Odpoveď na žiadosť o vysvetlenie informácií potrebných na vypracovanie ponuky č. 8

Služby rozvoja budov BBSK, s.r.o., Námestie SNP 23/23, 974 01 Banská Bystrica

Revitalizácia budovy a areálu bývalého Gymnázia Mateja Bela vo Zvolene

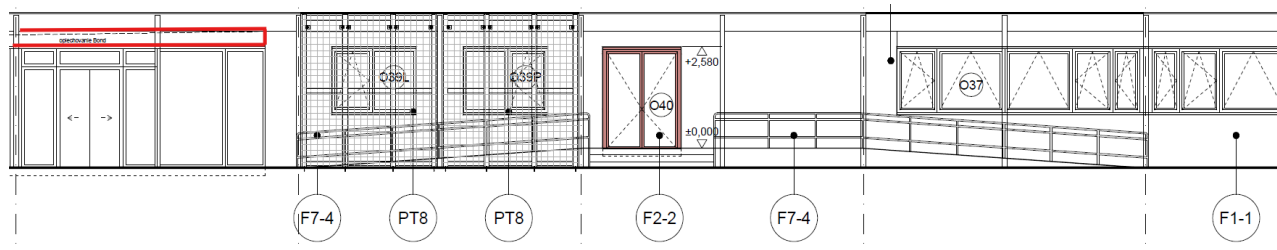
Prosíme o kontrolu výmery položky č. 129 „M+D stien prevetrávanej fasády obkladový, hliníkový kompozitný panel s minerálnym jadrom (ref. Etalbond A2) hr. 3 mm, podkonštrukcia z AL profilov, s tepelnou izoláciou (napr. ISOVER Fassil) hr. 240 mm, HI membrána odolná voči UV (W2o/MW240)“, vo výkrese NS-11 /pohľad SZ/ uvažované nad dvernými a okennými otvormi v časti 1.NP, viď obr.; v rozpočte uvažované v časti - pohľad SZ /1.NP od -0,5 (0,0) do +2,97.

Verejný obstarávateľ žiada uchádzačov, aby položku ocenili tak, ako je uvedené vo VV.
